改善箇所説明図

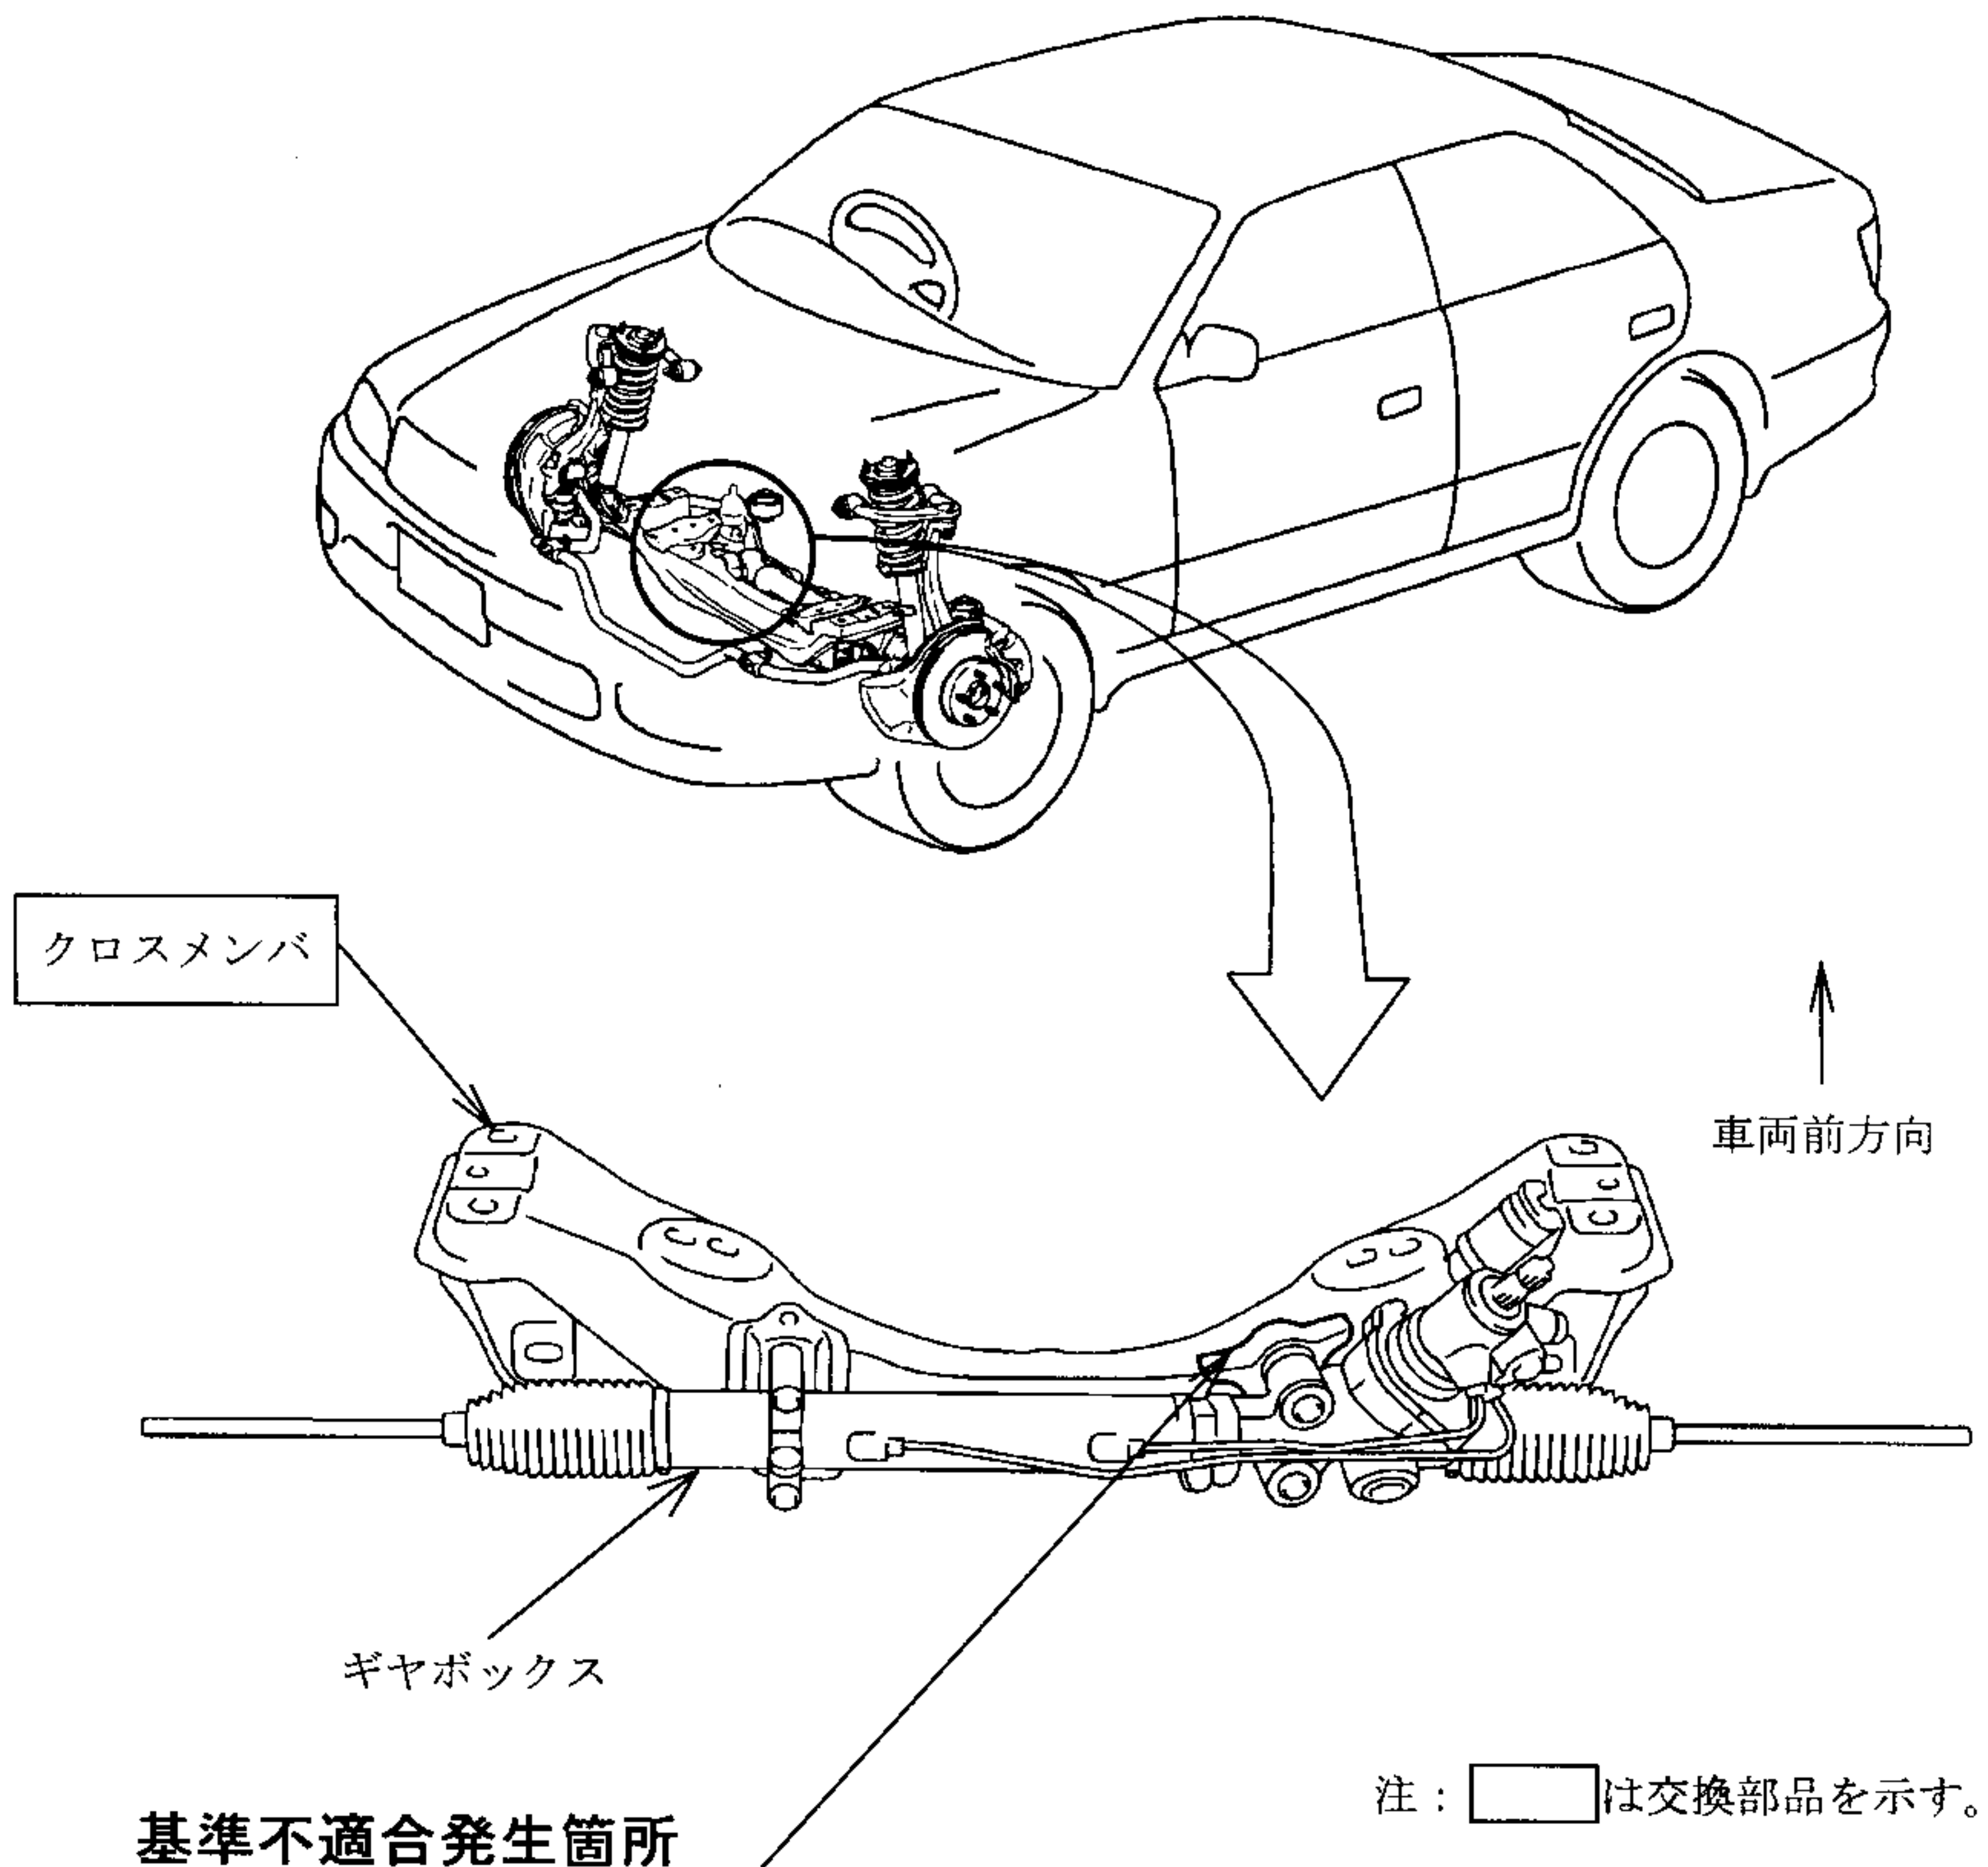
基準不適合発生箇所

ギヤボックスをクロスメンバに固定するブラケット（2箇所のうち右側）の接合部の溶接に不適切なものがあるため、ハンドル据え切り操作等を頻繁に繰り返すと、当該ブラケットの溶接部が損傷し、異音やハンドルの遊びが大きくなり、最悪の場合、確実な操舵ができなくなるおそれがある。

改善の内容

全車両、当該ブラケット溶接部を点検し、不適切なものはクロスメンバを良品と交換する。

識別：改善済車両には左側のボデーパネル上面（サスペンション取付部車両前側）に黄色ペイントを塗布する。
